モータ接続ターミナルブロックの誤表記につきまして

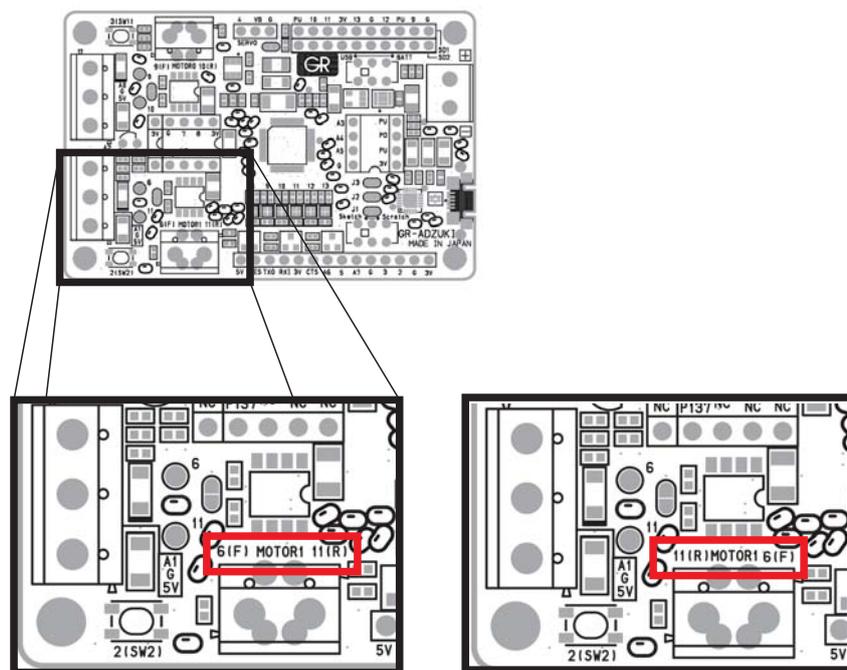
基板上的表記に誤りがありました。
正しくは右図の様に、
ターミナルブロックの左端子が**11(R)**、右端子が**6(F)**です。
添付のピンマップカードに関しましても同様です。
お詫びして、訂正いたします。
申し訳御座いません。
